Ministerie van Verkeer en Waterstaat  
Directoraat-Generaal Rijkswaterstaat  
Projectbureau Zeeweringen

Betreft  
Klinkerbekledingen Yerseke

### ADVIES KLINKERBEKLEDING YERSEKE (dp 1359-1360 en 1370-1375)

**Figuur 1 Locatie**

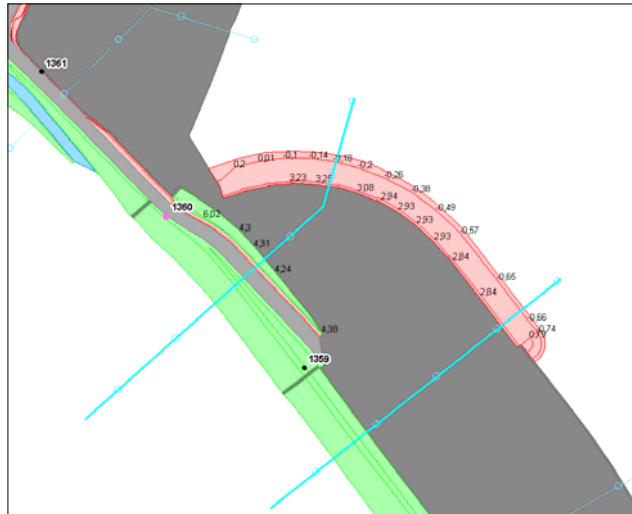
- 1) Nabij paviljoen, tussen OS 135906 en OS 135902 bevindt zich het parkeerterrein (naast het paviljoen). De klinkers zelf hebben geen vlakcode.
- 2) Parkeerterrein aan de landzijde van de Koningin Julianahaven. Hier bevindt zich een klinkerbekleding met vlakcode OS 136829.
  - 2a) Havendam Koningin Julianahaven en Prinses Beatrixhaven.
  - 2b) Glooiing Prinses Beatrixhaven.
  - 2c) Havendam Prinses Beatrixhaven en Prins WA haven.
  - 2d) Prins Willem-Alexanderhaven.

#### Optie 1

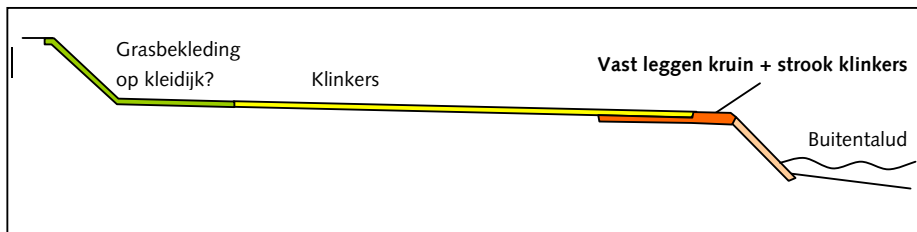
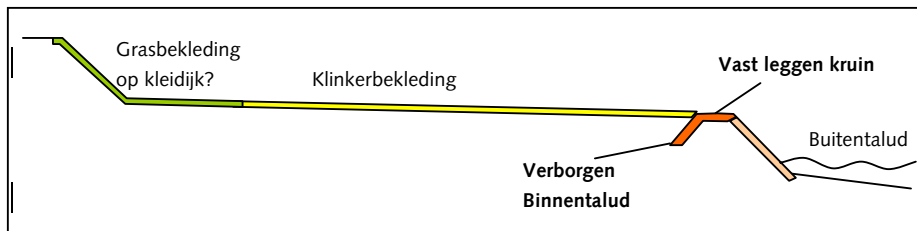
**ad 1)** Het buitentalud dat uit Haringmanblokken bestaat, wordt meegenomen in het project Zeeweringen. De bekleding zal dus in stand gehouden/verbeterd worden. Door de stabiliteit van het buitentalud te waarborgen zullen golven op dit talud energie verliezen en zal de belasting op de verder naar achter liggende dijk worden verminderd. Om de stabiliteit van het buitentalud te behouden dienen maatregelen te worden getroffen om erosie direct achter het buitentalud te voorkomen. Hier kan gedacht worden aan het verharderen van een strook van ca. 15 a 20 meter breed (ca. een halve golfhoogte) met GeoCrete. Als alternatief zou achter (en aansluitend op) de 'kruin' ook een verborgen binnen talud kunnen worden aangebracht, waardoor enige erosie van het terrein geaccepteerd kan worden.

Voor het vastleggen van de kruin kan de stabiliteit van de bekleding berekend worden als havendam of eventueel als berm. Mogelijk kan de strook grasbekleding vervangen worden door blokken die vrijkomen van het talud (op zijn kant geplaatst)

Geadviseerd wordt om de kruin van het buitentalud vast te leggen door een strook achter het talud te verhardenen en een verborgen binnentalud.

Waarschijnlijk kunnen vrijkomende (gekantelde) Haringmanblokken hiervoor worden gebruikt.
